H24-H-13 深度8.89~9.80m 最新活動面の矢印等 (No.1126-追2) を修正

第833回審査会合

敦賀発電所2号炉 敷地の地形、地質・地質構造について

H24-H-14 深度4.93~7.81m K断層 (2/2)

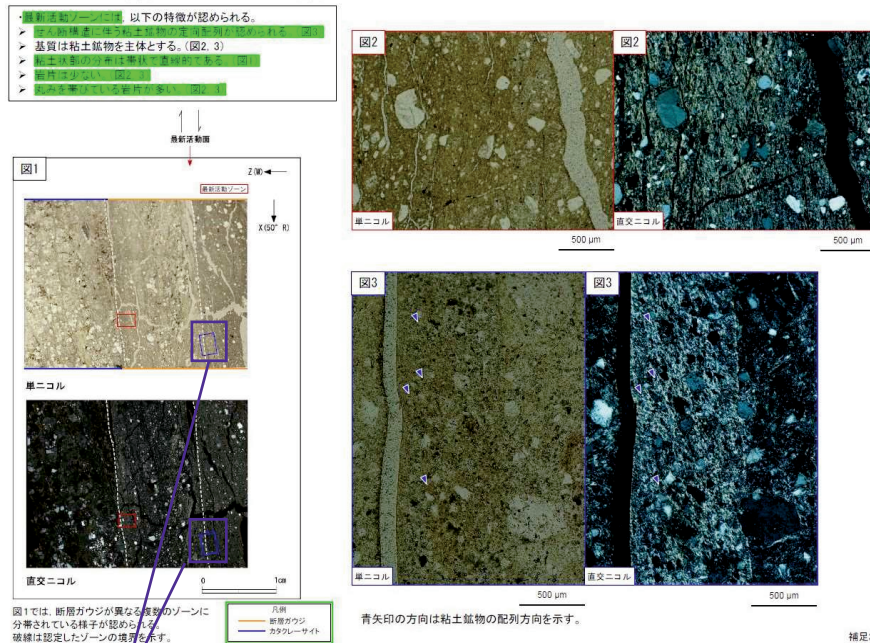
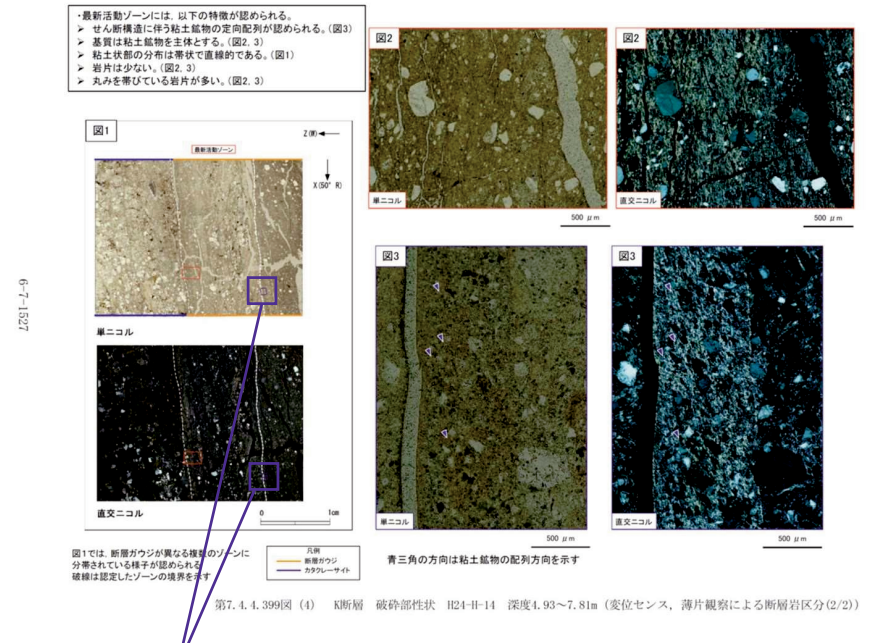
H24-H-14 深度4.93~7.81m 拡大写真枠位置 (No.1126-追6) を修正

No.1126-追6
 (拡大写真枠位置)

No.1126-追6
 (拡大写真枠位置)

第7.4.4.249図(3) 破砕部性状 H24-D1-1 深度49.20~49.91m (変位センス, 薄片観察による断層岩区分(1/2))

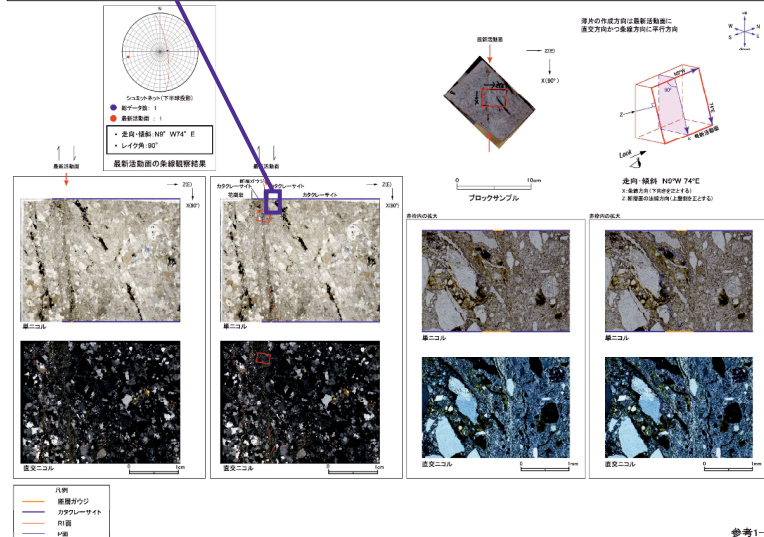
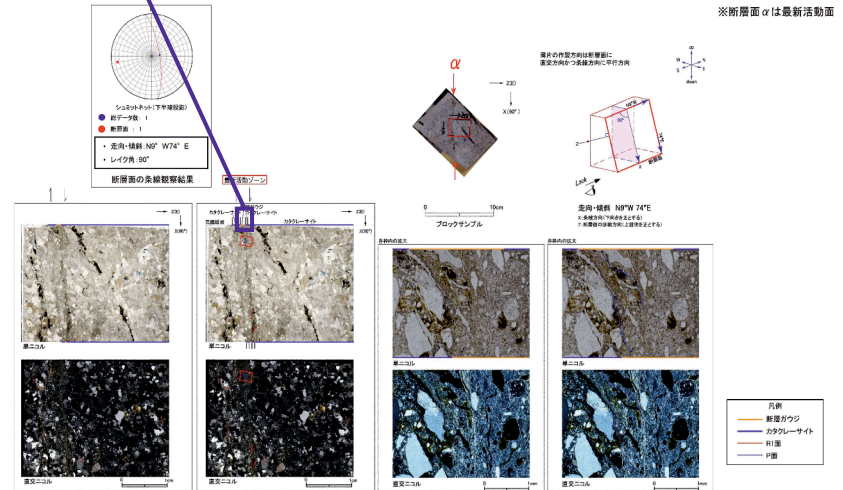
H24-D1-1 深度49.20~49.91m 断層岩区分の境界のずれ (No.1126-追7) の修正

No.1126-追7

No.1126-追7

第7.4.4.262図(4) 破砕部性状 H27-B-1 深度42.41~42.49m (変位センス, 薄片観察による断層岩区分(2/2))

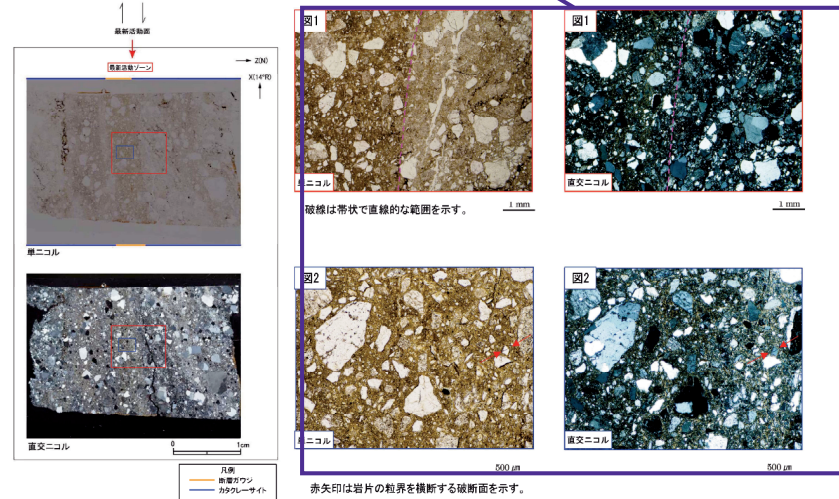
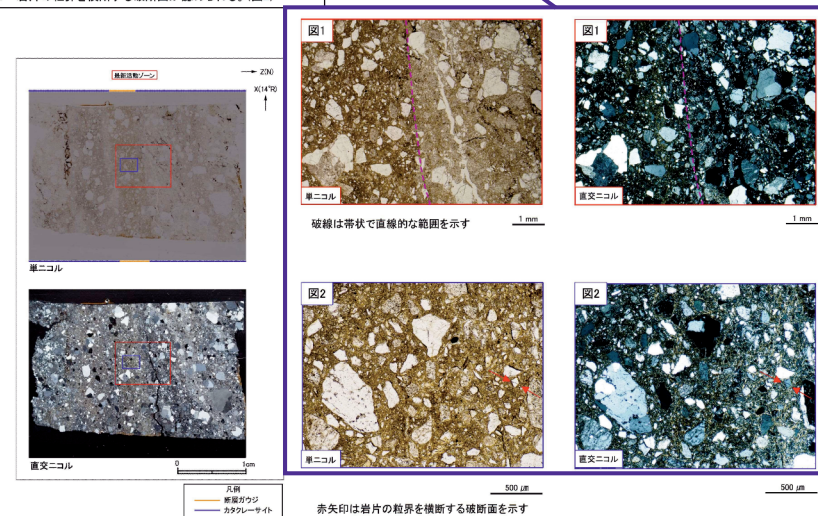
H27-B-1 深度42.41~42.49m 薄片試料拡大写真の向き (No.1126-追8) の修正

No.1126-追8

No.1126-追8

非モデル化破砕部 薄片試料観察 (H27-B-1 深度45.39m)

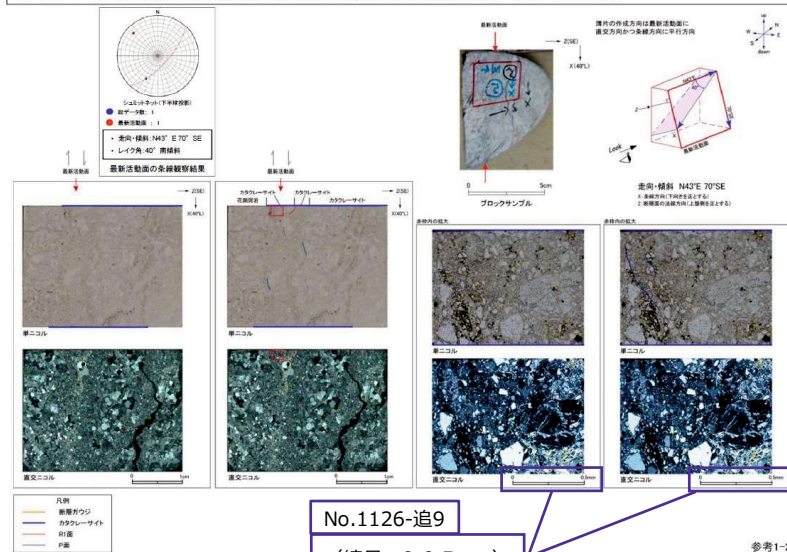
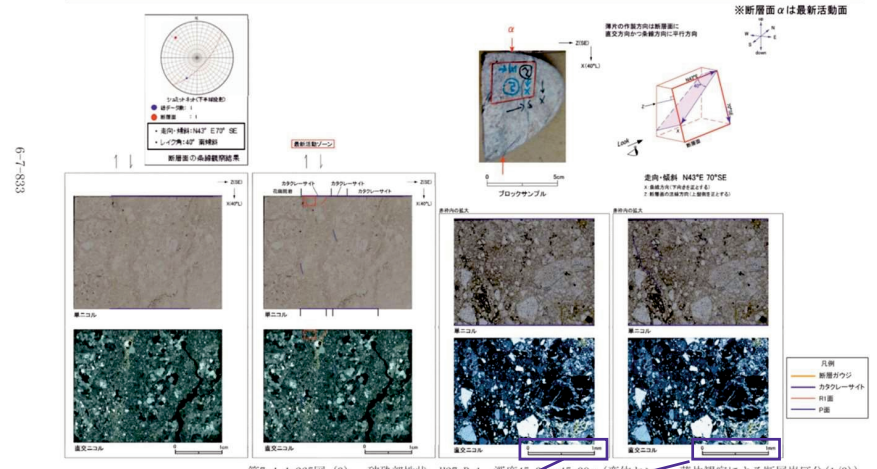
H27-B-1 深度45.36~45.39m 拡大写真の縮尺 (No.1126-追9) を修正

No.1126-追9
(縮尺: 0-0.5mm)

No.1126-追9
(縮尺: 0-1mm)
